INFORME DE HITO DE CONTROL
N° 11128-2021-CG/GRMD-SCC

CONTROL CONCURRENTENTE
A LA MUNICIPALIDAD PROVINCIAL DE TAHUAMANU

**“EJECUCIÓN Y RECEPCIÓN DE LA CONTRATACIÓN DIRECTA
N° 002-2021-MP/TAH/CS-1, EL CUAL TIENE POR OBJETO LA
CONTRATACIÓN DEL SERVICIO PARA LA EJECUCIÓN DEL
MANTENIMIENTO PERIÓDICO Y RUTINARIO DEL PAQUETE
N° 04 DE LOS CAMINOS VECINALES DE LA PROVINCIA DE
TAHUAMANU”**

HITO DE CONTROL N° 1
**VERIFICACIÓN Y CUMPLIMIENTO DE CONTRATO DE
SERVICIOS**

Imagen n.º 1

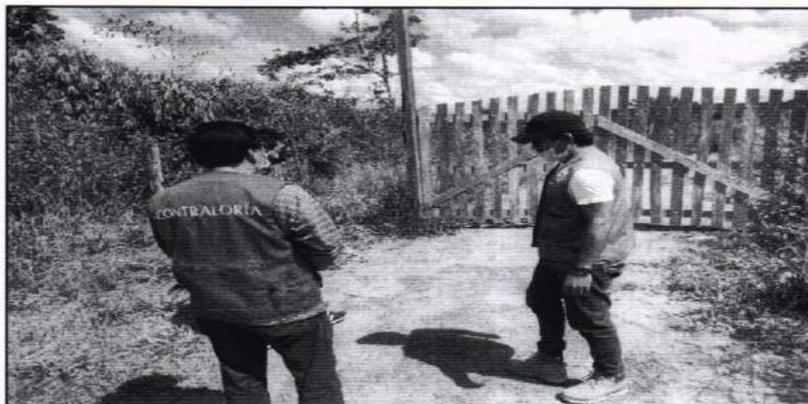
– *Pantoja*, advirtiendo que los tramos de las vías propuestas en el procedimiento de selección Contratación directa N° 002-2021-MP/TAH/OEC-1 no tiene cunetas laterales, obras de arte, señales preventivas, señales reglamentarias, señales informativas, ni hitos kilométricos, evidenciándose tramos con vegetación parcial y en su totalidad, así también de la visita de inspección se identificó que algunos tramos cuentan con diferentes portones de madera los cuales obstruyen el camino.

Además, la Comisión de Control pudo constatar que los tramos a intervenir no corresponden a una vía cuyo tipo de superficie es afirmado, desestimando lo señalado en la Relación de tramos priorizados en la provincia de Tahuamanu⁹ alcanzada al Director Ejecutivo de Provías descentralizado por parte de la entidad, cabe señalar que se encontraron predios parceleros, que no tienen una población beneficiaria directa, concluyendo que no se estaría justificando la finalidad pública de la contratación, tal como se aprecia en las siguientes tomas fotográficas:

Punto de inicio del tramo Emp PE-30C – San Antonio Abad, presencia de portón n.º 1 en el tramo a intervenir

Imagen n.º 3

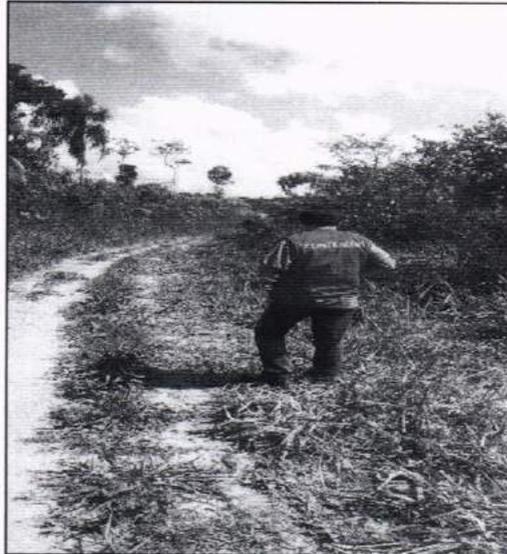
Punto de inicio del tramo Emp PE-30C – San Antonio Abad, presencia de portón en el tramo a intervenir, no presenta cunetas, ni obras de arte, señales informativas, e hitos kilométricos
